# ÚZEMNÍ PLÁN MĚSTA BRNA

Textová část Odůvodnění

Kapitola 18 Rozhodnutí o námitkách (včetně odůvodnění)

Svazek Nc9 (*s osobními údaji*)

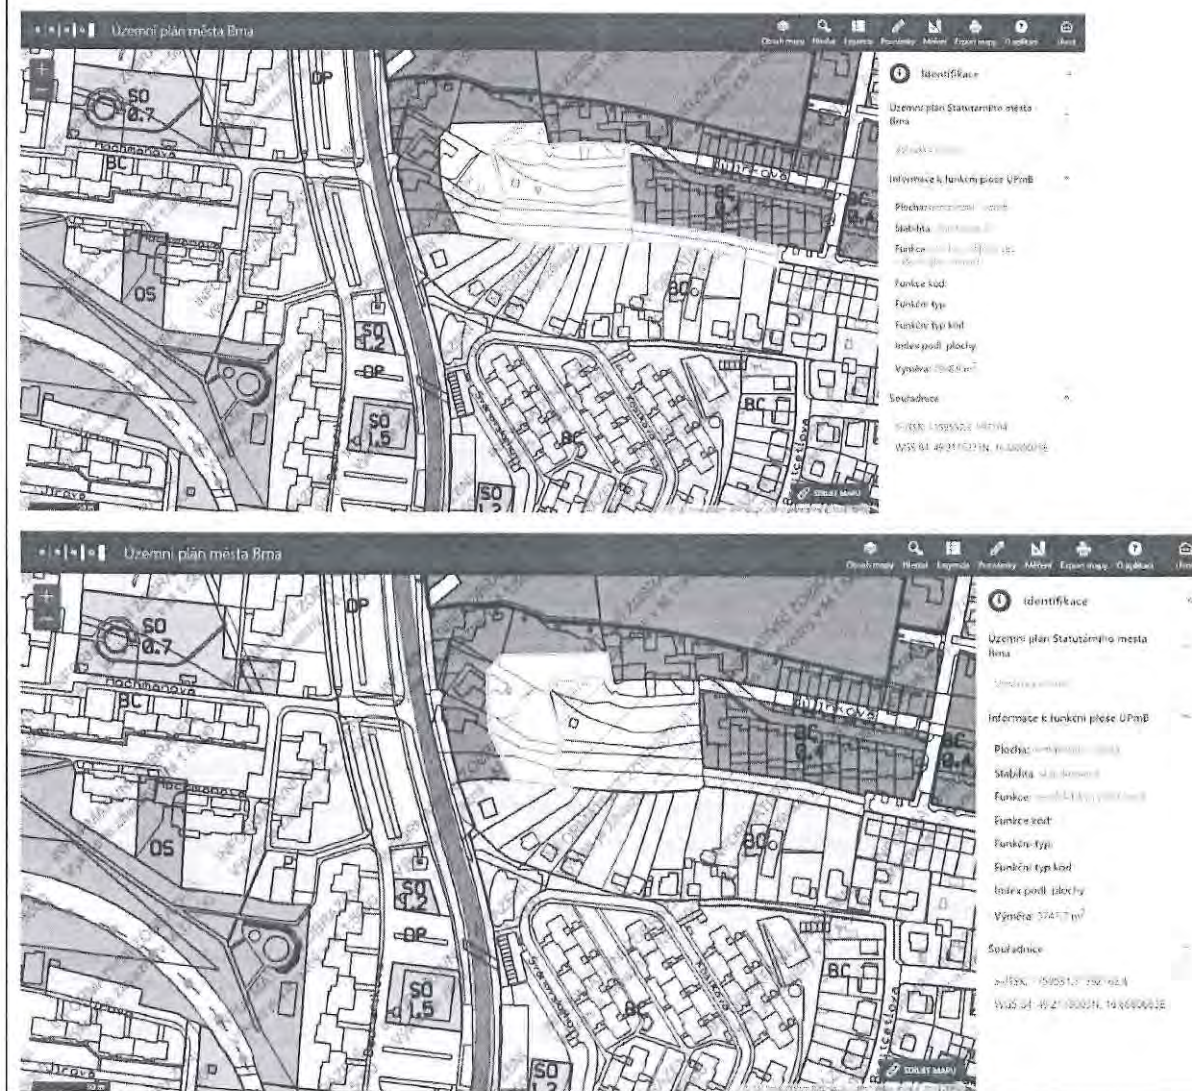
Požaduji, aby návrh (2021) ÚPmB – Lokality Li-21 Chmelnice byl zamítnut v plném rozsahu, navrhovaná změna není v žádném případě přínosná, neboť zásadním způsobem sníží kvalitu bydlení všech obyvatel lokalit dotčených touto uvažovanou změnou, zejména v oblasti životního prostředí a dopravy.

Požaduji dodržení návrhu územního plánu z roku 2020, který plně v souladu s konceptem ÚPmB respektoval existenci stávající plochy zeleně, jako posledního místa přírody v silně urbanizovaném území, zařazením do kategorie Z – Plocha městské zeleně.

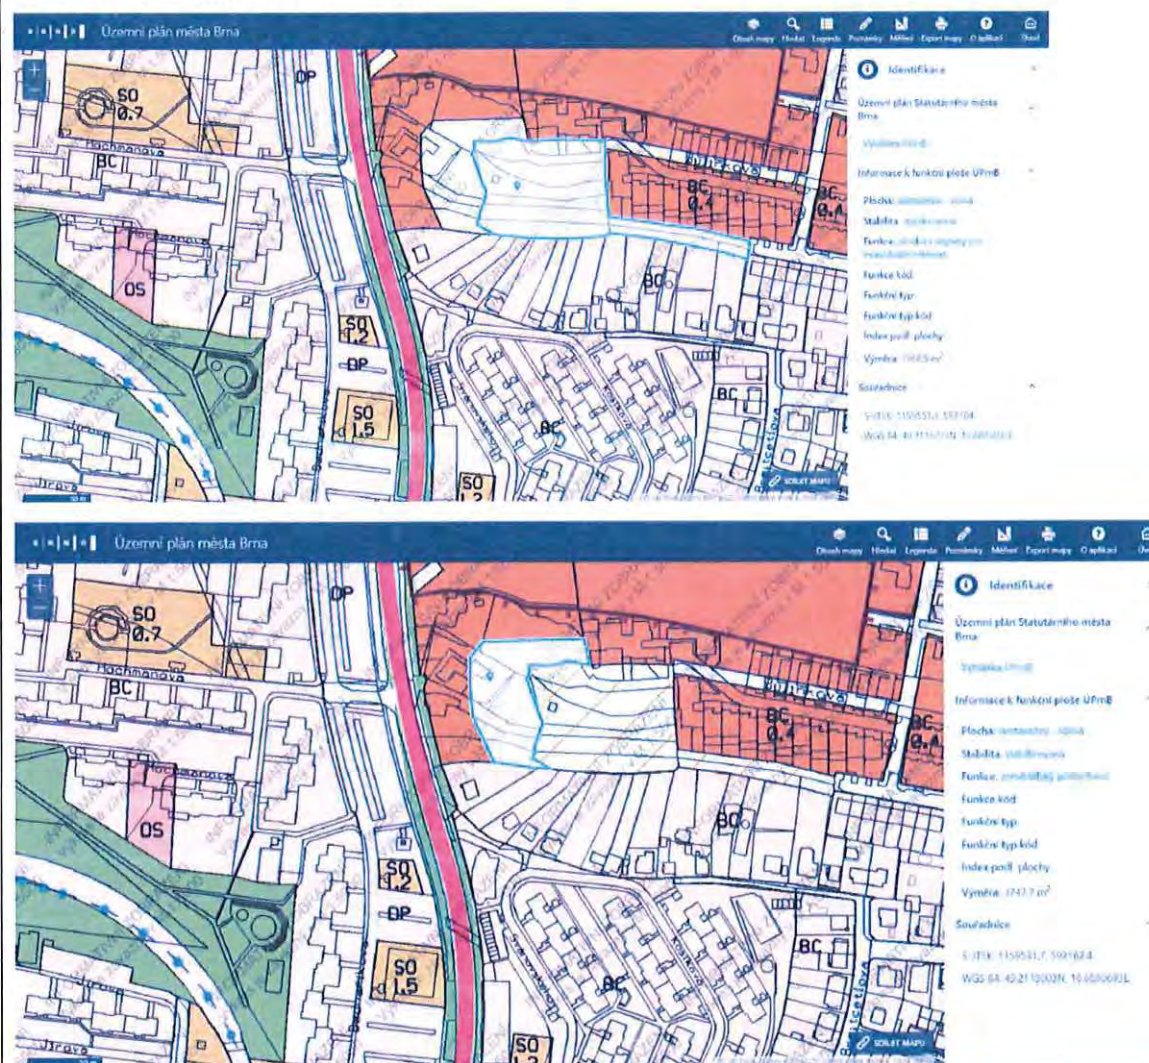
Požaduji, aby návrh (2021) ÚPmB – Lokalita Li-21 Chmelnice byl zamítnut v plném rozsahu, navrhovaná změna není v žádném případě přínosná, neboť zásadním způsobem sníží kvalitu bydlení všech obyvatel lokalit dotčených touto uvažovanou změnou, zejména v oblasti životního prostředí a dopravy.

Požaduji dodržení návrhu územního plánu z roku 2020, který plně v souladu s konceptem ÚPmB respektoval existenci stávající plochy zeleně, jako posledního místa přírody v silně urbanizovaném území, zařazením do kategorie Z – Plocha městské zeleně.

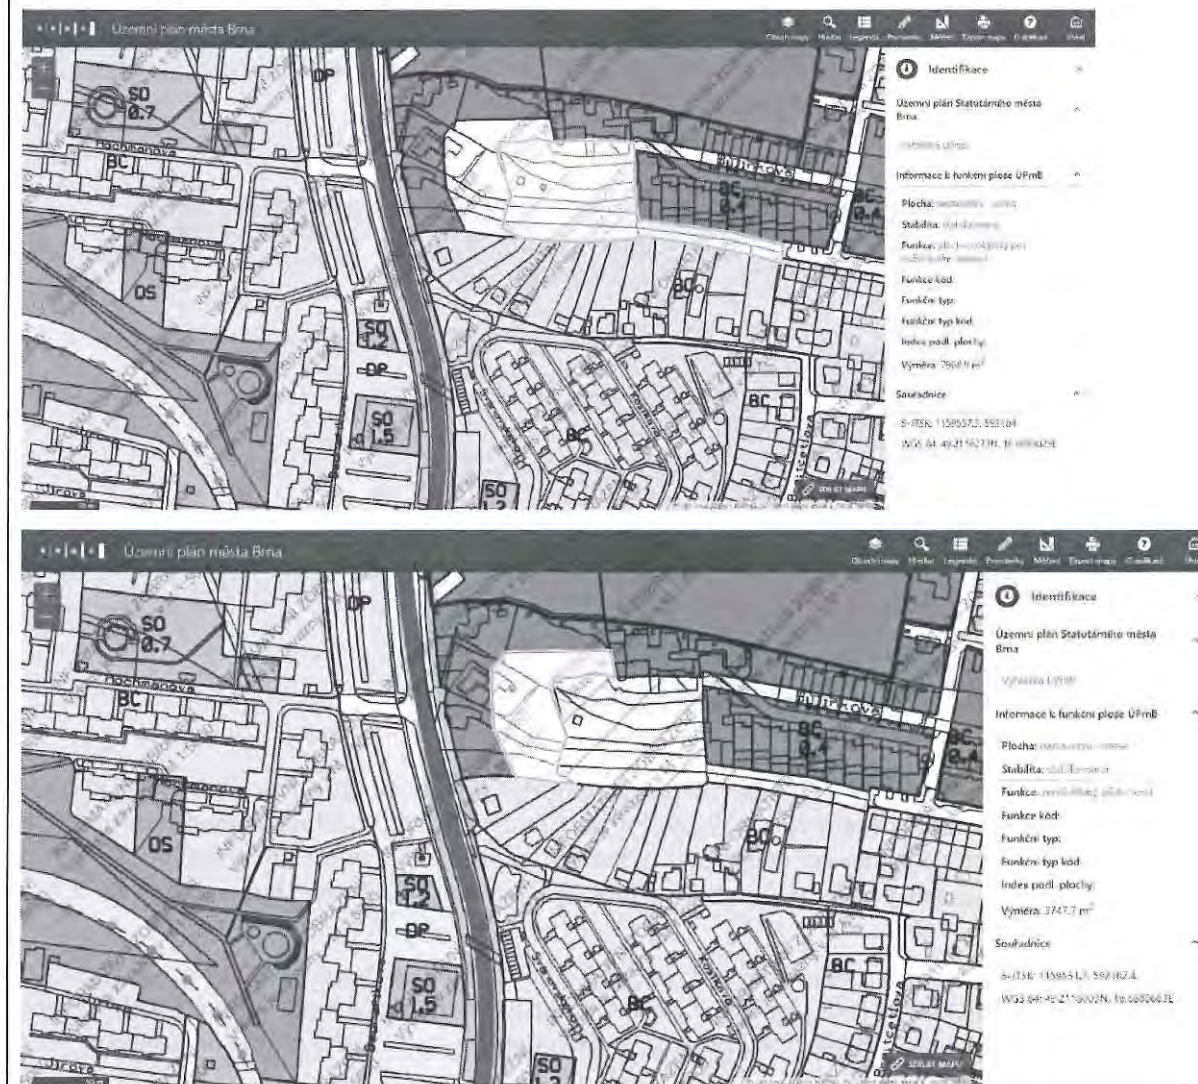
Požaduji, aby návrh (2021) ÚPmB – Lokality Li-21 Chmelnice byl zamítnut v plném rozsahu, navrhovaná změna není v žádném případě přínosná, neboť zásadním způsobem sníží kvalitu bydlení všech obyvatel lokalit dotčených touto uvažovanou změnou, zejména v oblasti životního prostředí a dopravy.

Požaduji dodržení návrhu územního plánu z roku 2020, který plně v souladu s konceptem ÚPmB respektoval existenci stávající plochy zeleně, jako posledního místa přírody v silně urbanizovaném území, zařazením do kategorie Z – Plocha městské zeleně.

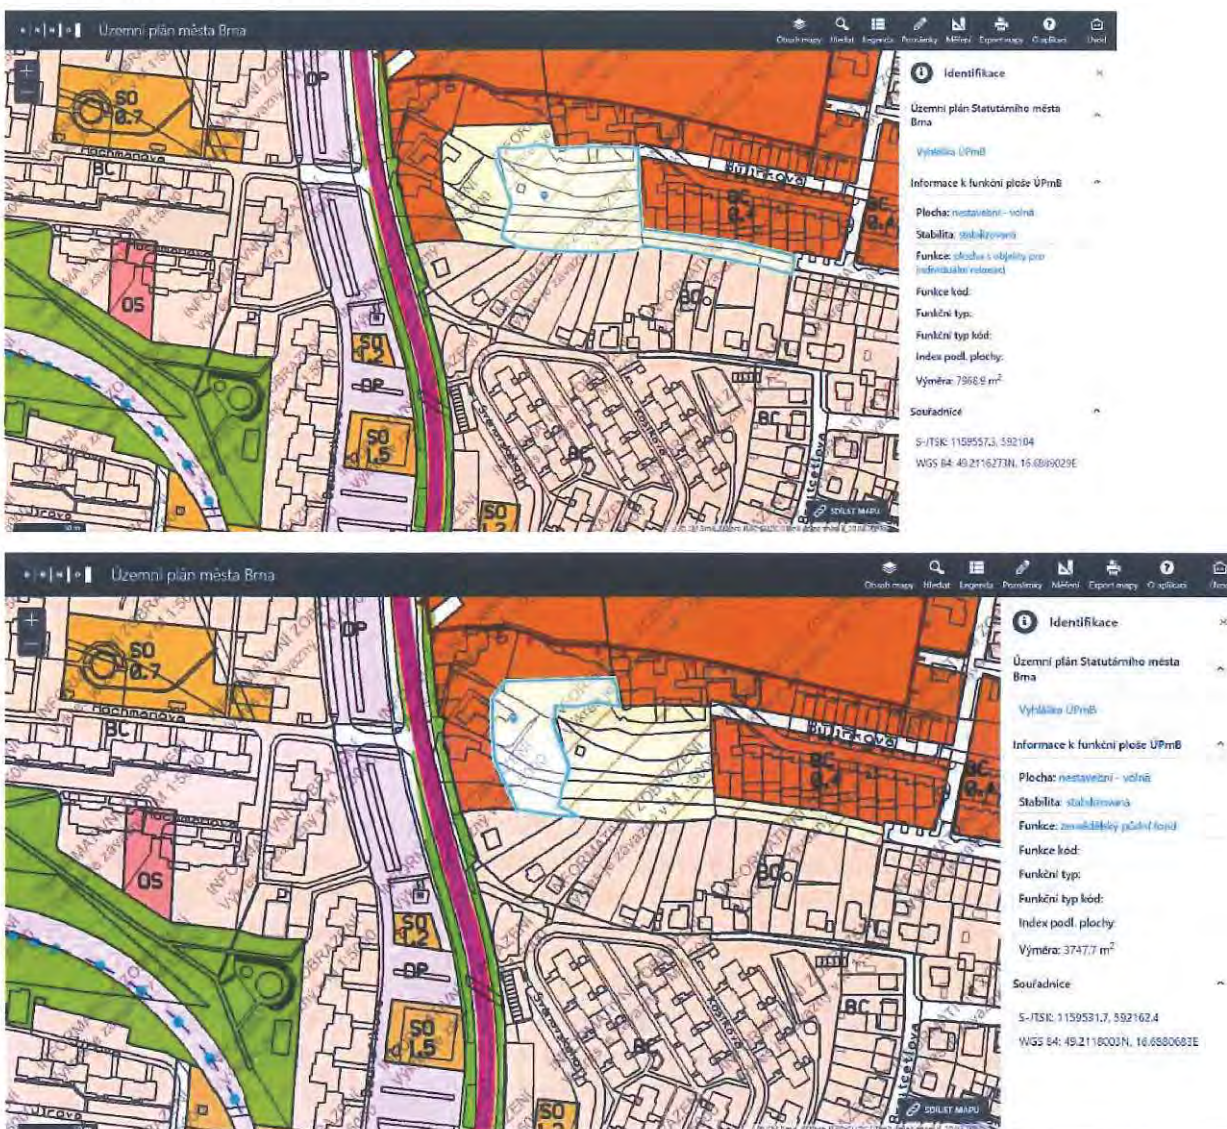
Požaduji, aby návrh (2021) ÚPmB – Lokality Li-21 Chmelnice byl zamítnut v plném rozsahu, navrhovaná změna není v žádném případě přínosná, neboť zásadním způsobem sníží kvalitu bydlení všech obyvatel lokalit dotčených touto uvažovanou změnou, zejména v oblasti životního prostředí a dopravy.

Požaduji dodržení návrhu územního plánu z roku 2020, který plně v souladu s konceptem ÚPmB respektoval existenci stávající plochy zeleně, jako posledního místa přírody v silně urbanizovaném území, zařazením do kategorie Z – Plocha městské zeleně.

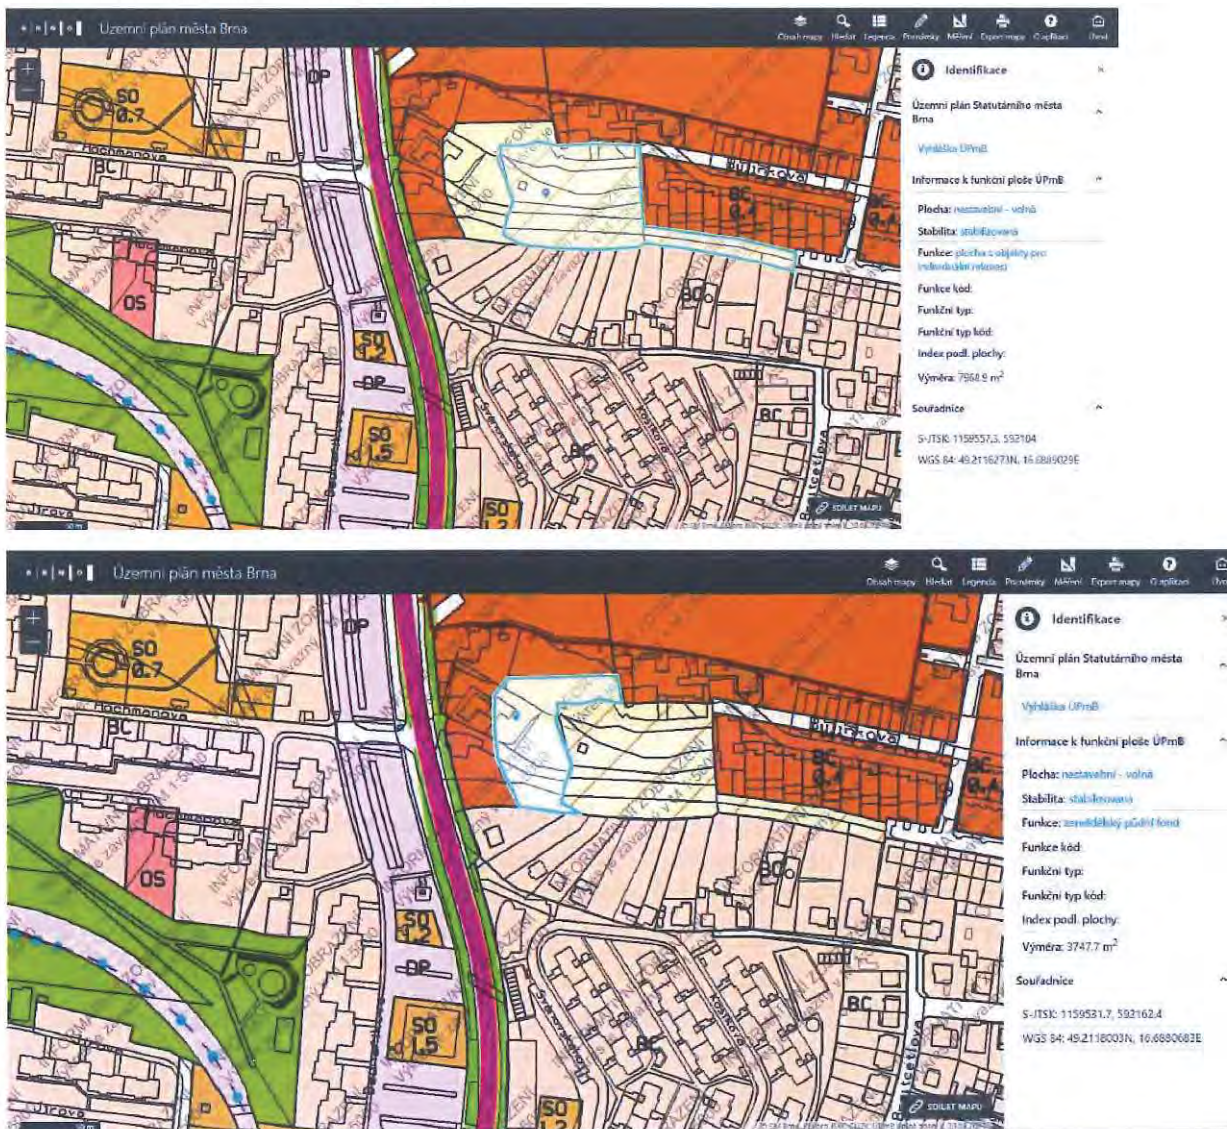
Požaduji, aby návrh (2021) ÚPmB – Lokality Li-21 Chmelnice byl zamítnut v plném rozsahu, navrhovaná změna není v žádném případě přínosná, neboť zásadním způsobem sníží kvalitu bydlení všech obyvatel lokalit dotčených touto uvažovanou změnou, zejména v oblasti životního prostředí a dopravy.

Požaduji dodržení návrhu územního plánu z roku 2020, který plně v souladu s konceptem ÚPmB respektoval existenci stávající plochy zeleně, jako posledního místa přírody v silně urbanizovaném území, zařazením do kategorie Z – Plocha městské zeleně.

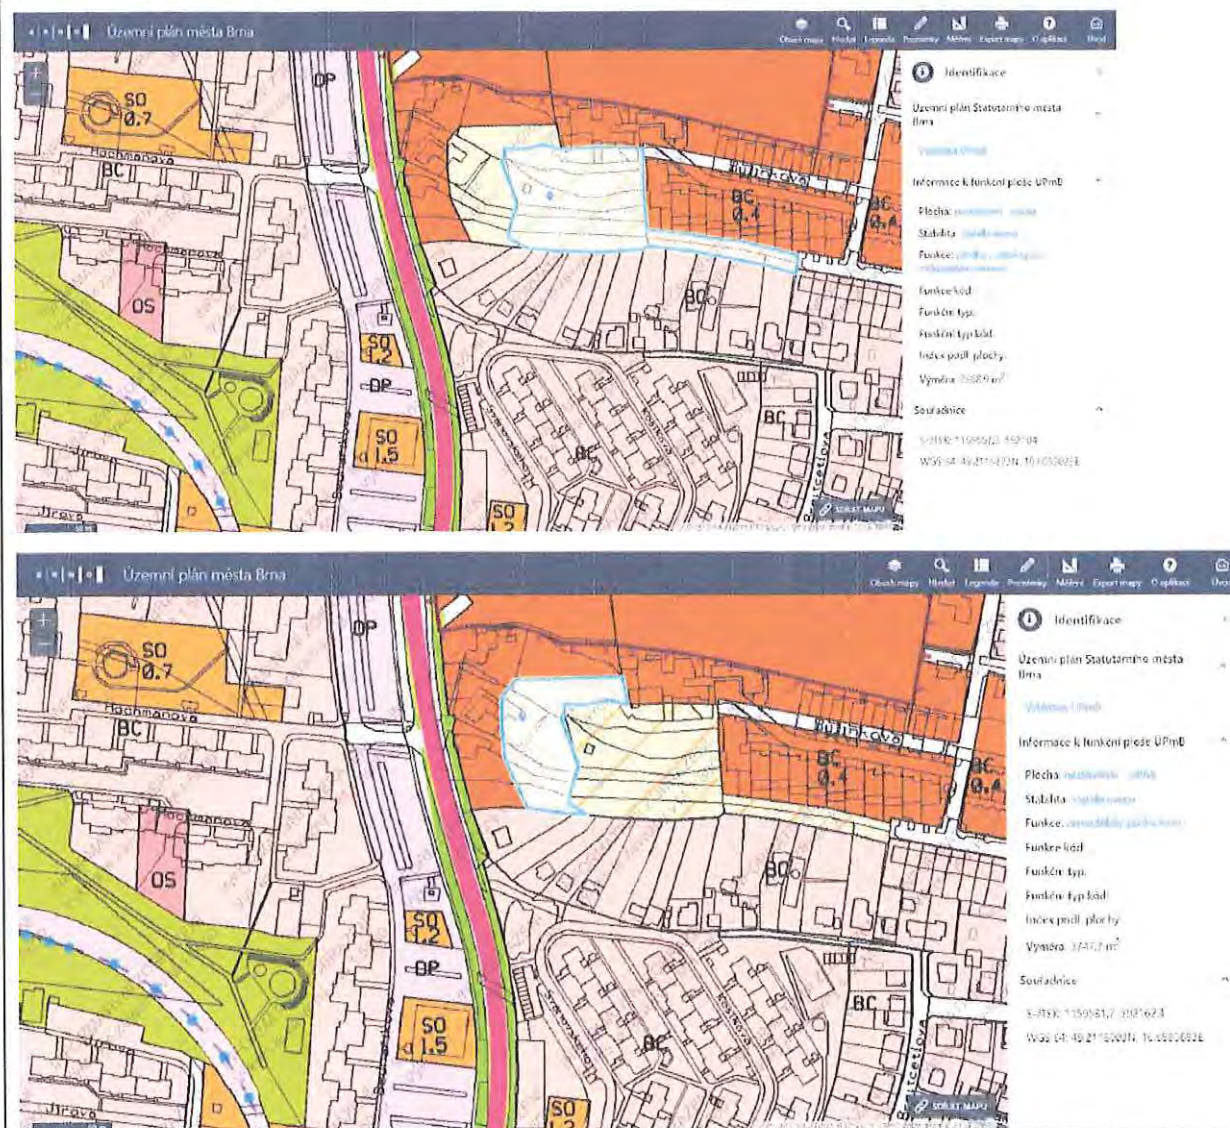
Požaduji, aby návrh (2021) ÚPmB – Lokality Li-21 Chmelnice byl zamítnut v plném rozsahu, navrhovaná změna není v žádném případě přínosná, neboť zásadním způsobem sníží kvalitu bydlení všech obyvatel lokalit dotčených touto uvažovanou změnou, zejména v oblasti životního prostředí a dopravy.

Požaduji dodržení návrhu územního plánu z roku 2020, který plně v souladu s konceptem ÚPmB respektoval existenci stávající plochy zeleně, jako posledního místa přírody v silně urbanizovaném území, zařazením do kategorie Z – Plocha městské zeleně.

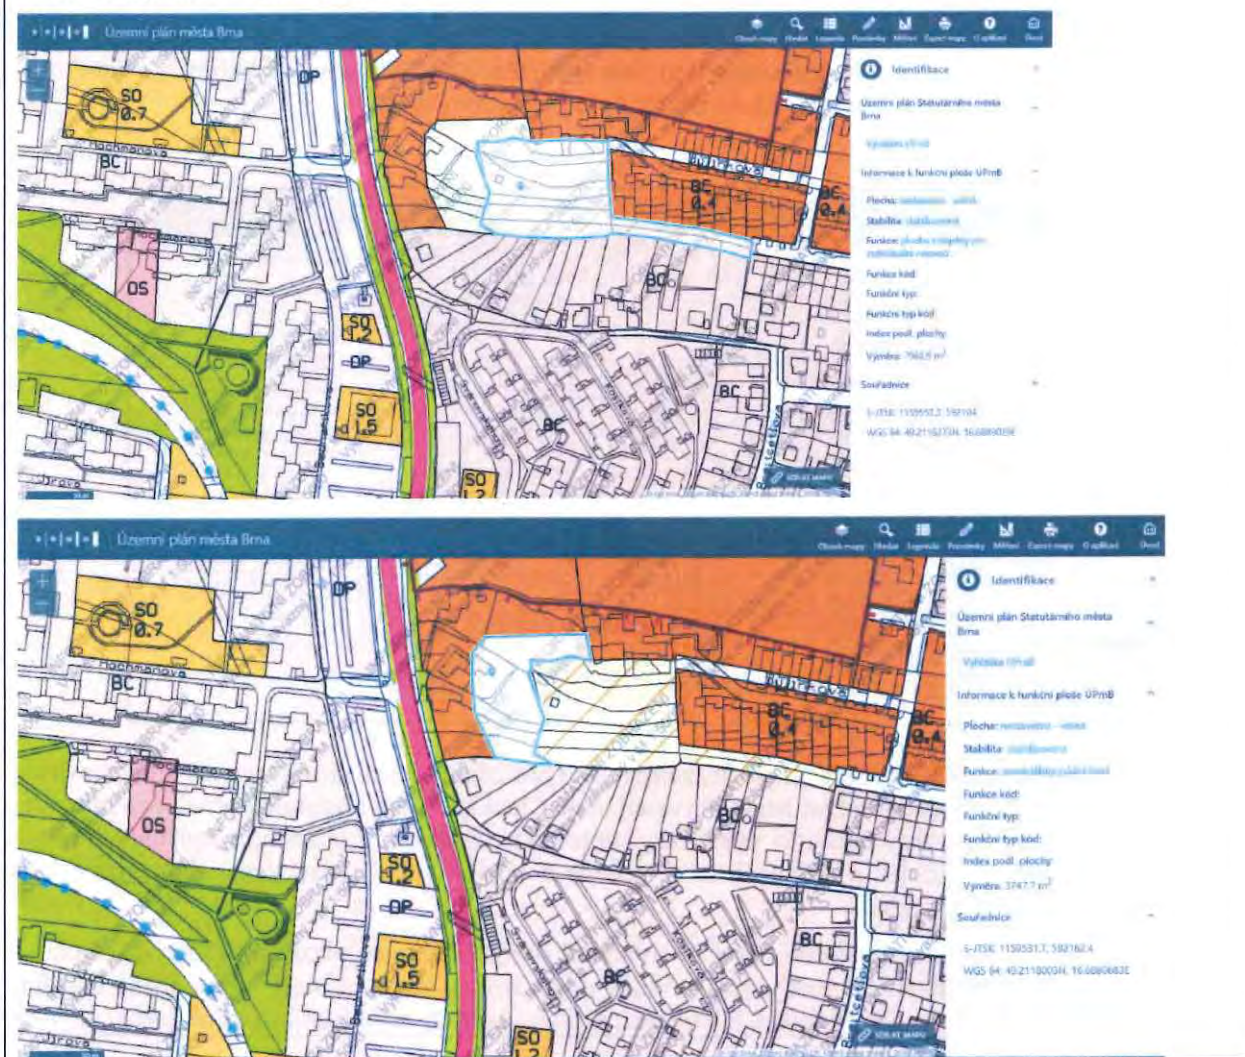
Požadují, aby návrh (2021) ÚPmB – Lokality Li-21 Chmelnice byl zamítnut v plném rozsahu, navrhovaná změna není v žádném případě přínosná, neboť zásadním způsobem sníží kvalitu bydlení všech obyvatel lokalit dotčených touto uvažovanou změnou, zejména v oblasti životního prostředí a dopravy.

Požadují dodržení návrhu územního plánu z roku 2020, který plně v souladu s konceptem ÚPmB respektoval existenci stávající plochy zeleně, jako posledního místa přírody v silně urbanizovaném území, zařazením do kategorie Z – Plocha městské zeleně.
